Powiatowy Zarząd Dróg w Augustowie

DzT.2400.5.2026.JU

Dotyczy: NR_P.N./5/2026 - Rozbudowa odcinka drogi powiatowej 1225B Sztabin - Jaminy - Mogilnice przez m. Jaminy obejmująca rozbiórkę istniejącego przepustu i budowę nowego mostu

Treść zapytań wraz z wyjaśnieniami:

Pytanie 18. Zgodnie z przekrojem „Przekrój normalny w km 0+225 - 0+910”

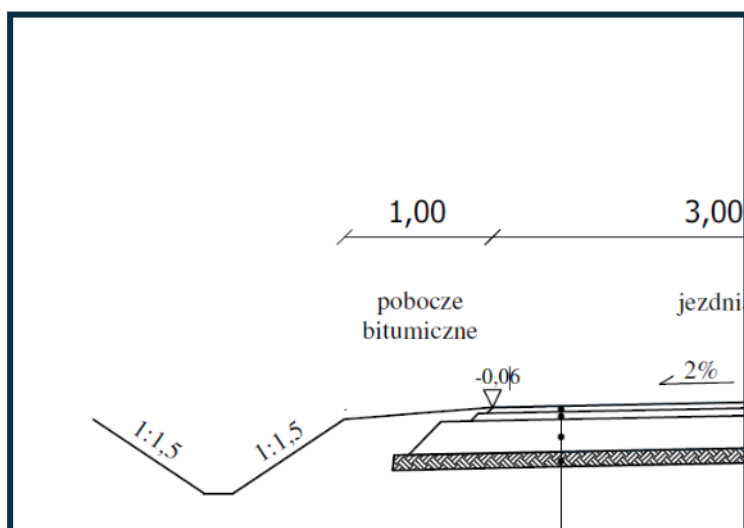
Prosimy o potwierdzenie, że nie przewiduje się wykonania poboczy o nawierzchni bitumicznej. Jeśli Zamawiający przewiduje, prosimy o wskazanie lokalizacji, konstrukcji oraz o modyfikację przedmiaru w powyższym zakresie.

Odpowiedź: Nie przewiduje się wykonania poboczy bitumicznych.
